Lähettilä:
Lähetetty: maanantai 19. elokuuta 2024 14.21
Vastanottaja: YHT Kirjaamo
Kopio:
Aihe: Kommentteja katusuunnitelmista liittyen 931400 Vantaan ratikka: Eteläinen Vaarala ja pohjoinen Länsimäki -kaavaan

Alla huomioitamme nähtävillä oleviin katusuunnitelmiin, jotka liittyvät kaavaehdotukseen "931400 Vantaan ratikka: Eteläinen Vaarala ja pohjoinen Länsimäki". Tulemme toimittamaan kaavaehdotuksesta lausunnon, jossa lähinnä viitataan tähän viestiin, mutta valitettavasti se tulee myöhästymään määräajasta, tulemme pyytämään lisää aikaa. Olemme mielellämme mukana jatkosuunnittelussa kestävien kulkumuotojen osalta.

Katupiirustukset Metsätie – Fazerila Fazerintie välillä Metsätie–Fazerila, katusuunnitelma (vantaa.fi)

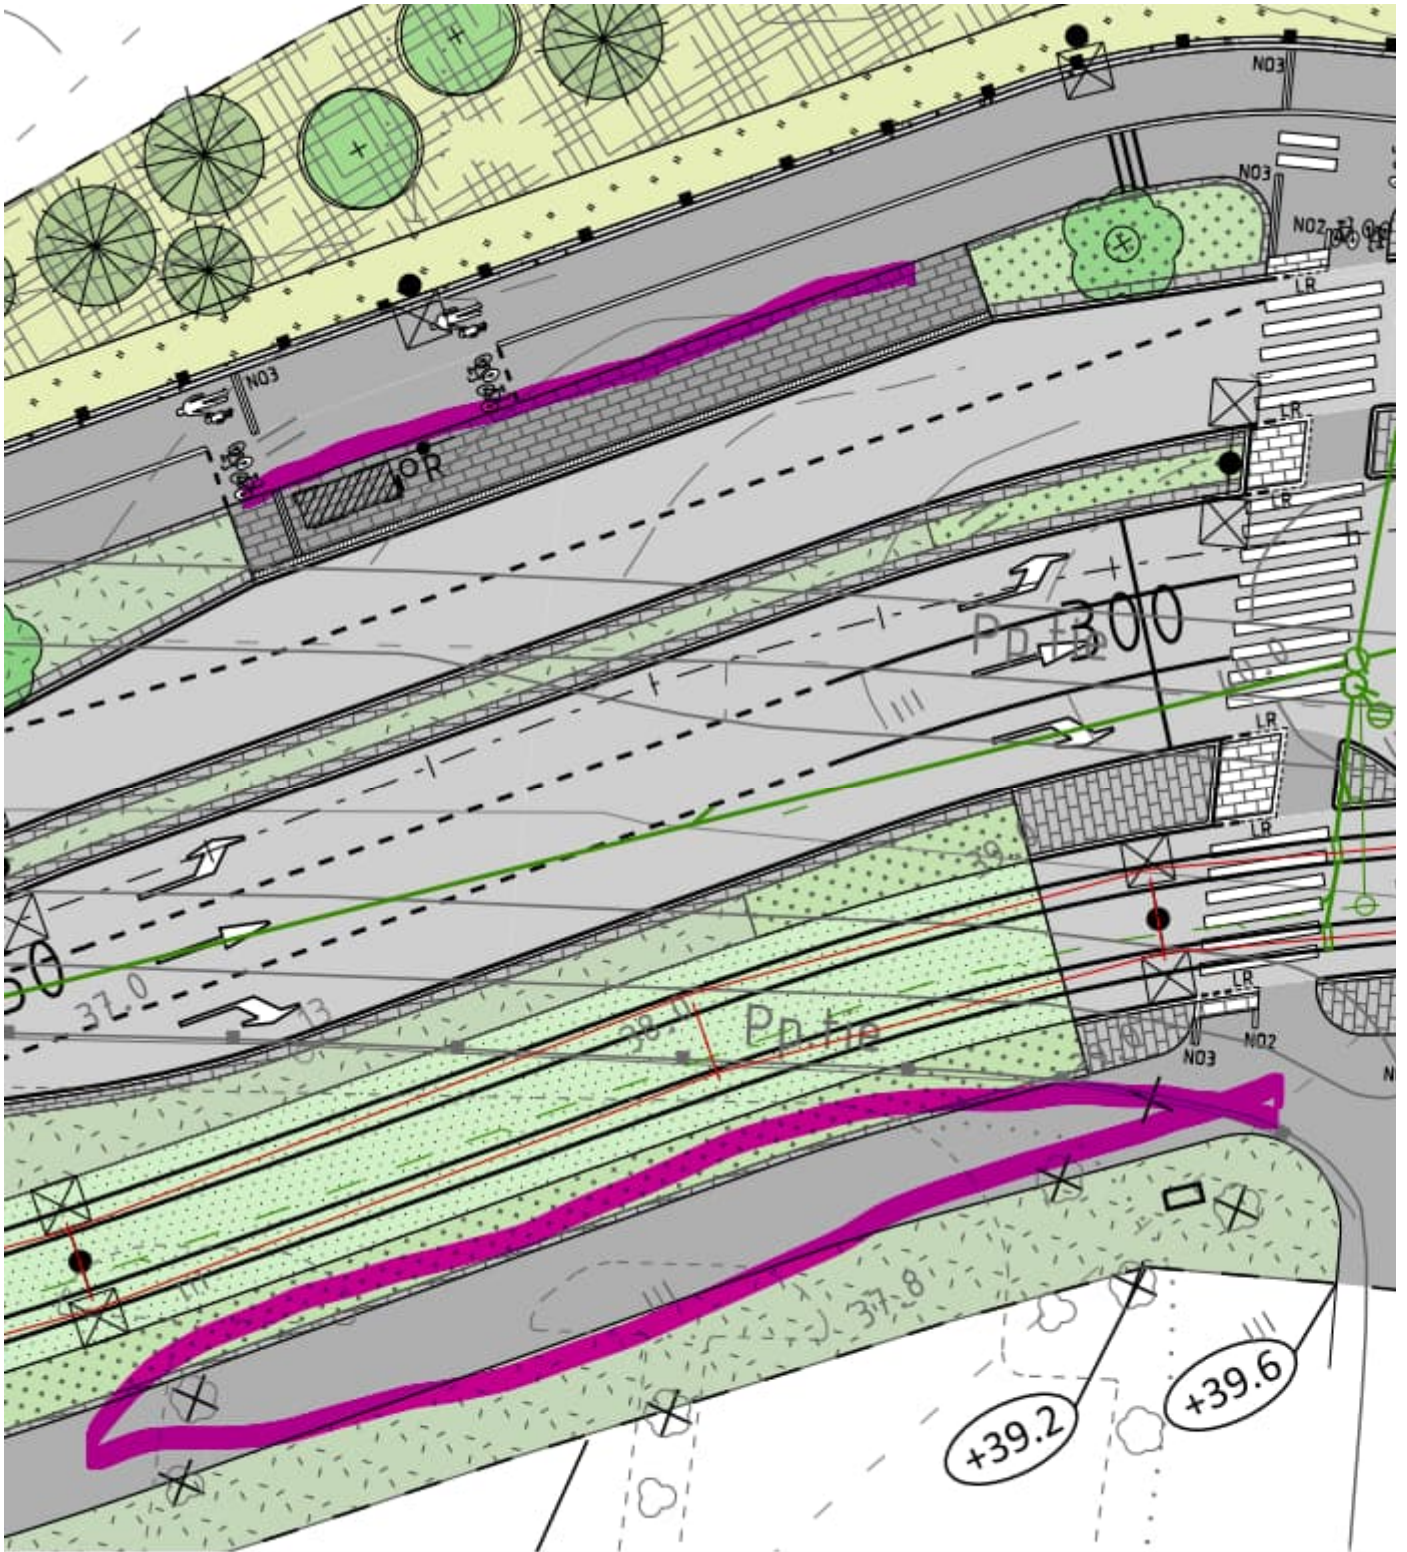
Hyvä kävely-yhteys Fazerilan ja pysäkkien välillä varmistettava, miellyttävä ja suora, ei kiertoa parkkipaikkojen läpi. Matkustajat joutuvat tekemään ehdotetussa suunnitelmassa kierroksen väärään suuntaan ratikkapysäkeiltä Fazerilan vierailijakeskukseen mennäkseen. Tästä onkin kai jotain keskusteluja Fazerin kanssa käyty, että yhteys olisi nykyistä parempi. Ihmiset kuitenkin haluavat mennä suorinta reittiä ja liikenneturvallisuuden sekä kestävä liikkuksen nimissä tämä tulisi mahdollistaa, jos reunaehdot sen vain sallivat. Esteetön reitti voi olla tarvittaessa erikseen, mutta suoran yhteyden toteuttamista lisäämällä raitiovaunupysäkin toiseen päähän ylityspaikan ja portaat "Fazerilan tontille" tulisi vielä harkita.

Suoriin kävely-yhteyksiin liittyen, pyöräpysäköintiä pitäisi siirtää, koska nyt se teettää turhan kierroksen jalankulkijoille. Kannattaa myös vielä varmistaa, onko tuossa pyöräpysäköinnille realistinen tarve, tullaanko tuolle asemalle polkupyörällä, vai voisiko pyöräpysäköinnin hoitaa Fazerilan sisällä? Vai palvelisiko pyöräpysäköinti esim. Valion työntekijöitä, joille "omaa pysäkkiä" ei oikein ole... Runkolukittavuuden lisäksi pyöräpysäköinnille tulisi järjestää mahdollisuuksien mukaan myös katos.

Ao. kuvassa ympyröity jk+pp hämmentää, miksei ole tuossakin eroteltu kuten muualla. Olisiko tilaa leventää, jotta voisi olla erotellut jalkakäytävä ja pyöräkaista? Tila ei ole varmaan tähän taipunut, tai muuten varmaan ne eroteltuna jatkuisivatkin. Tai vaihtoehtoisesti hyvillä maastomerkinnoilla jakaa tilaa, jotta konflikteilta välttyttäisiin?

Lisäksi bussipysäkin (merkitty pitkällä viivalla ao. kuvaan) takana ei näyttäisi olevan juurikaan kaidetta, turvallisuuden kannalta pidempi kaide olisi hyvä. Myös muissa nyt nähtävillä olevissa ratikkaan liittyvissä katusuunnitelmakuvissa erillisiltä bussipysäkeillä tuo näytti puuttuvan/melko lyhyeltä.

Katupiirustukset Fazerila – Länsimäentie Fazerintie välillä Fazerila–Valio, katusuunnitelma (vantaa.fi)

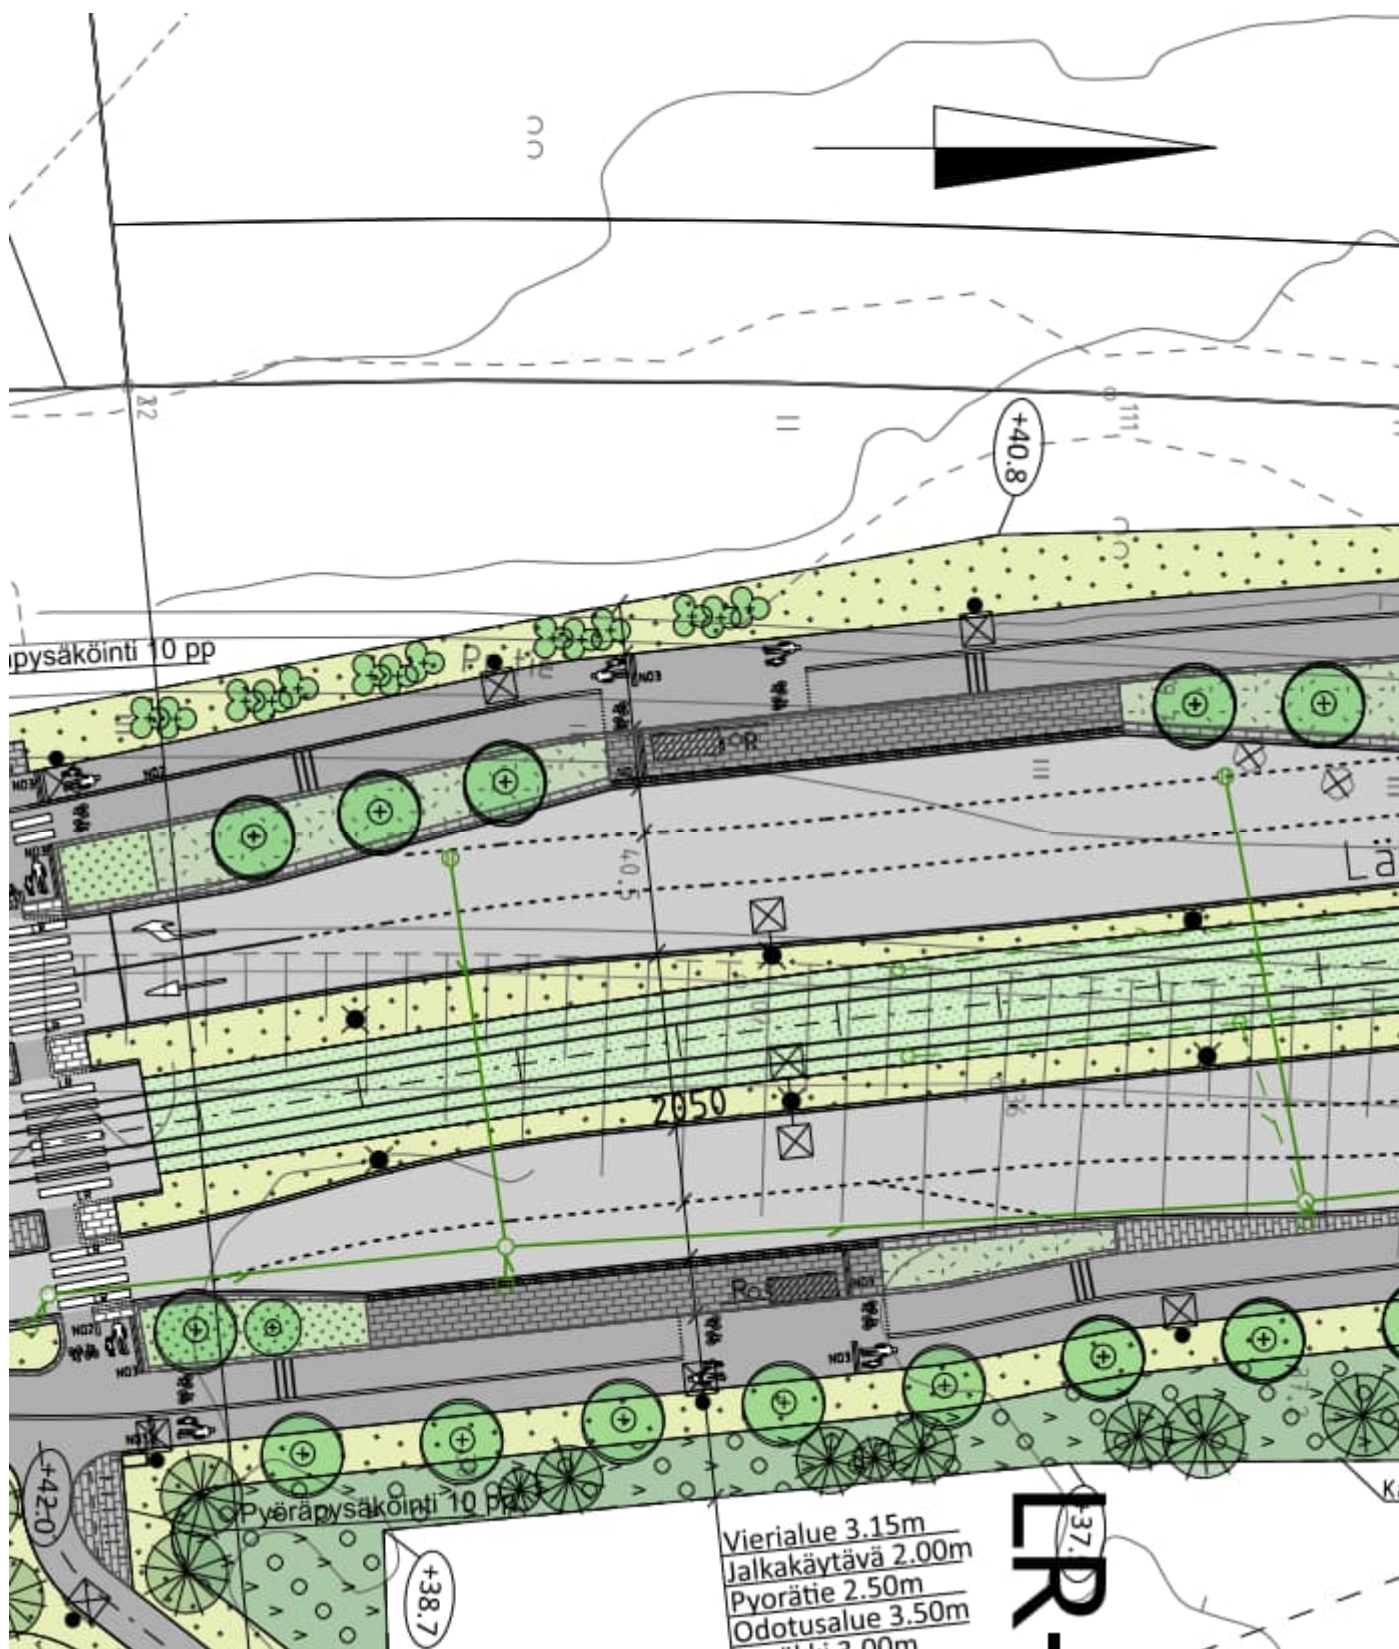
Katusuunnitelmassa 58624-2 Fazerintien ja Länsimäentien risteykseen on kaavoitettu uusi pysäkki lännen suuntaan ajaessa. Länsimäentiellä on jo olemassa oleva pysäkki n. 200 metrin päässä uudesta pysäkistä. HSL ei tunnista, mitä linjaa uusi pysäkki palvelisi ja siitä johtuen pyytää vielä miettimään onko se tarpeellinen. Jos pysäkki todetaan

tarpeelliseksi, tulisi sen takana olla kaide. Miksi pohjoisen suojatietä ei ole merkitty pyörätien jatkeeksi?

Katupiirustukset Vartiowie – Porvoonväylä Länsimäentie välillä Vartiowie–Porvoonväylä, katusuunnitelma (vantaa.fi)
 Bussipysäkin takse ei ole merkitty kaidetta.

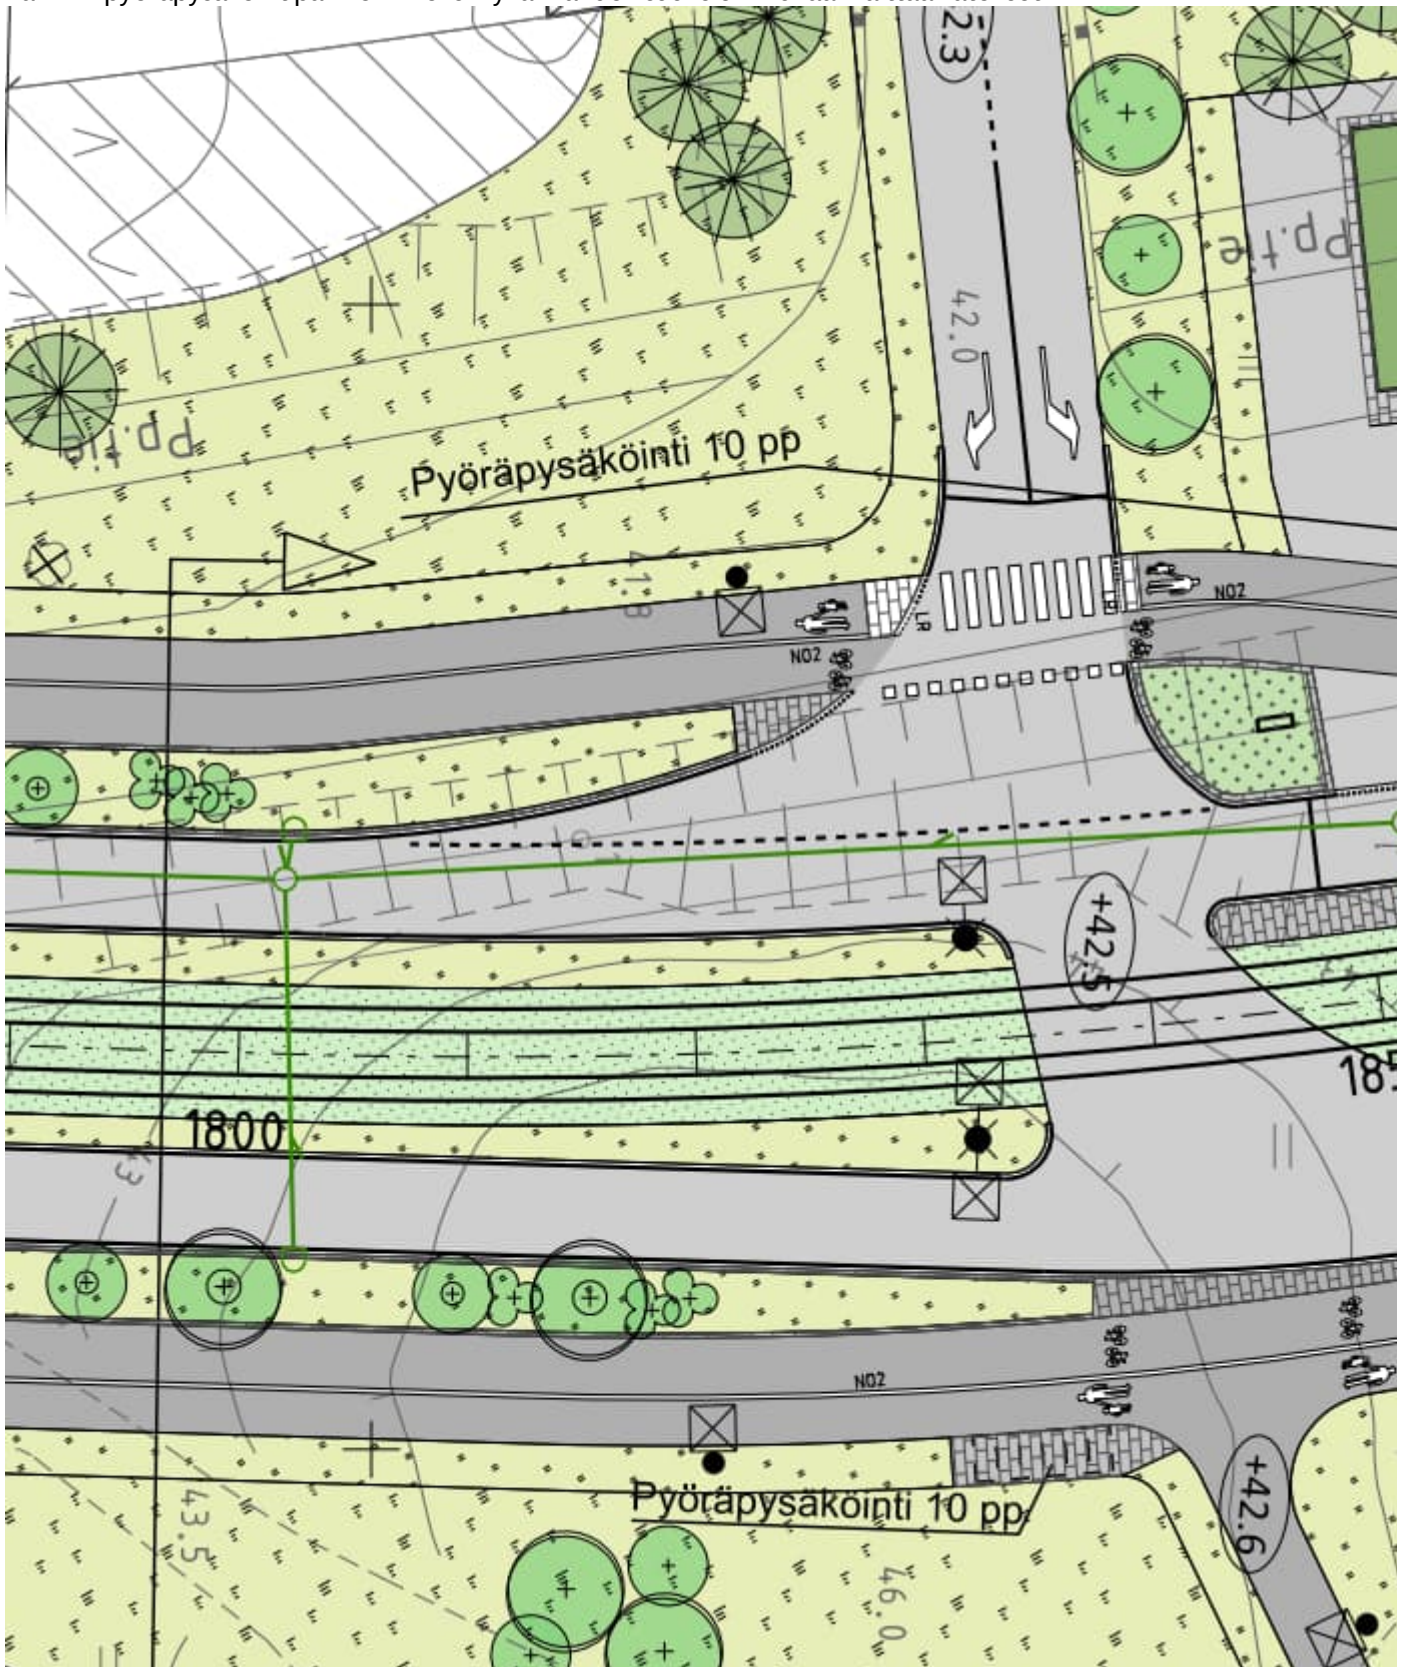
Onko näille pyöräpysäköintipaikoille käyttöä? Mille käyttäjäryhmälle ne ovat suunnattu? Tuntuvat melko irrallisilta. Kaikkiin pyöräpysäköintipaikkoihin olisi hyvä mahdollisuuksien mukaan laittaa katokset.

Katupiirustukset Juoksuhaudanpuisto – Rajakentäntien ja Pallastunturintien risteys [Länsimäentie välillä](#)
Juoksuhaudanpuisto–Vartiotie, katusuunnitelma (vantaa.fi)

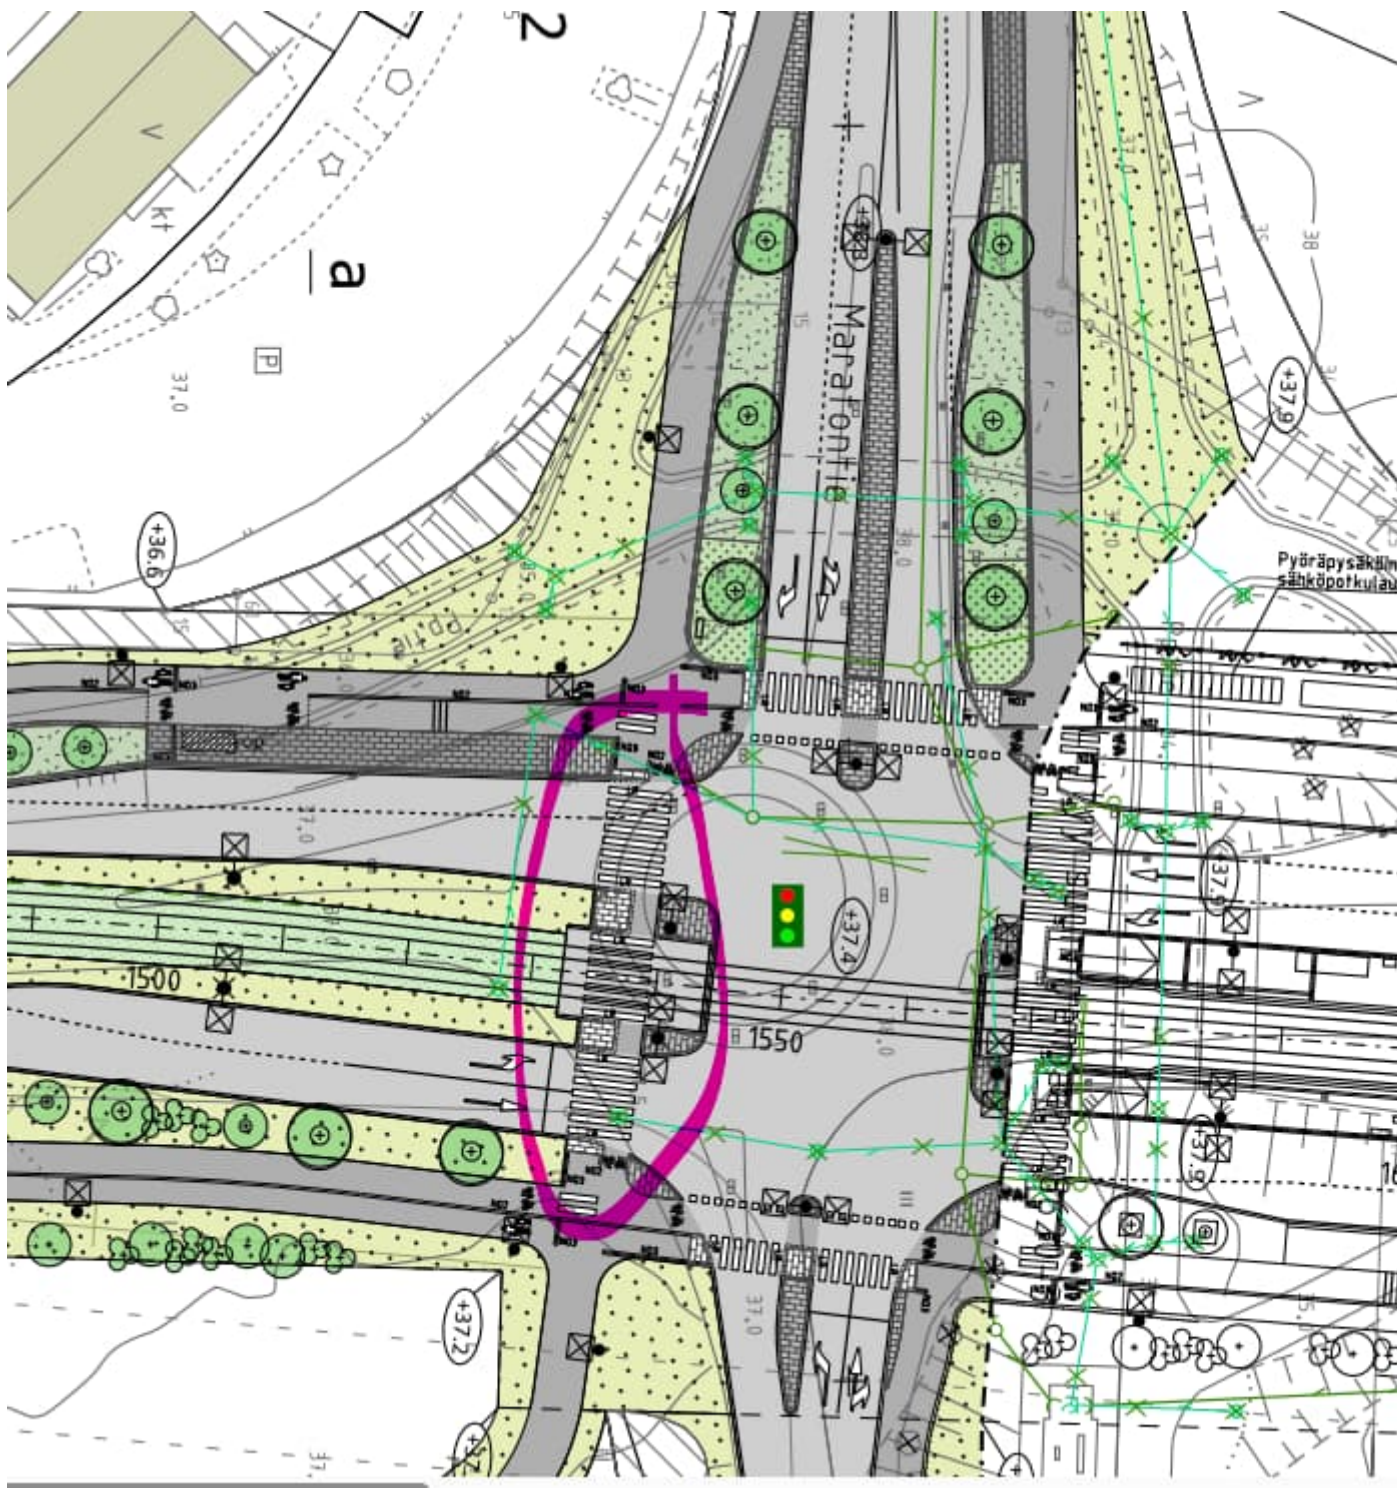
Miksei suojatietä ole merkitty pyörätien jatkeeksi? Näyttäisi olevan systemaattinen juttu muissakin nähtävillä olevissa katusuunnitelmissa ratikkakiskojen ylityksessä, liittyykö siihen?
